女川原子力	発電所第2号機 工事計画審査資料
資料番号	02-補-E-01-0100-6-3 改 <mark>3</mark>
提出年月日	2023 年 <mark>6</mark> 月 <mark>9</mark> 日
【凡例】	: 前回ヒアリング資料からの変更箇所

補足-100-6-3 非常用ガス処理系主要弁の要目表記載変更について

非常用ガス処理系主要弁の要目表記載変更について

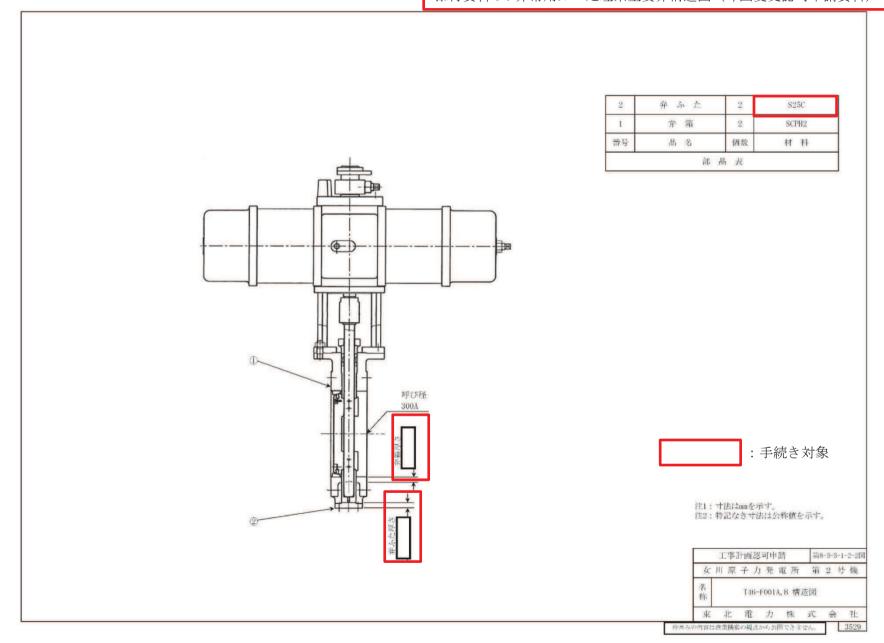
※6 : 記載の適正化を行う。令和3年12月23日付け原規規発第2112231号にて認可された設計及び工事の計画及び令和4年9月28日付け原規規発第2209283号で認可された設計及び工事の計画にはクラス4と記載 しており、クラス2で設計していることが基本設計方針に適切に記載されていなかった。

添付資料 3:非常用ガス処理系主要弁構造図(今回変更認可申請資料)

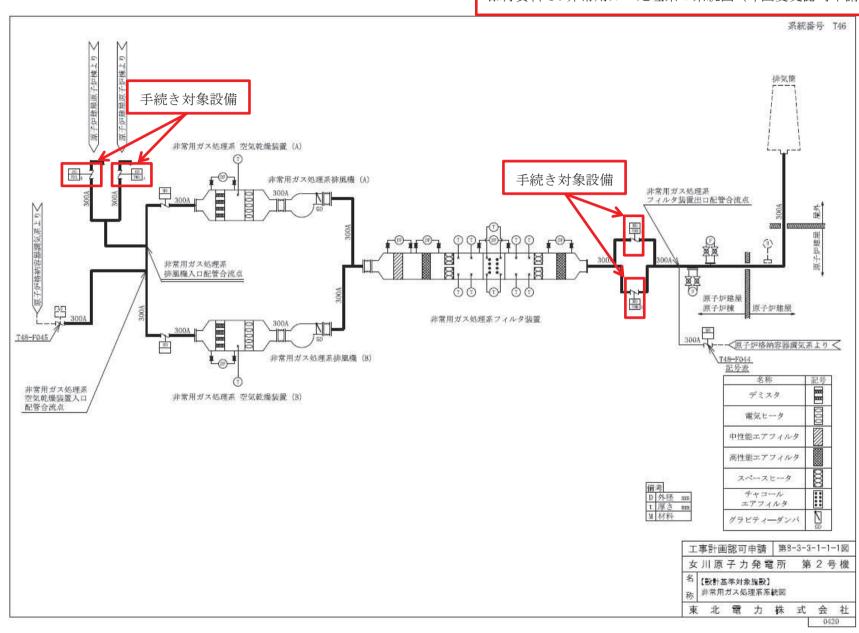
非常用ガス処理系主要弁(T46-F001A, B, T46-F003A, B)の弁箱厚さについて、腐食代を考慮した寸法(設計確認値)へ記載を変更する。なお、弁ふた厚さ及び弁ふた材料の記載がなかったことから記載を適正化する。
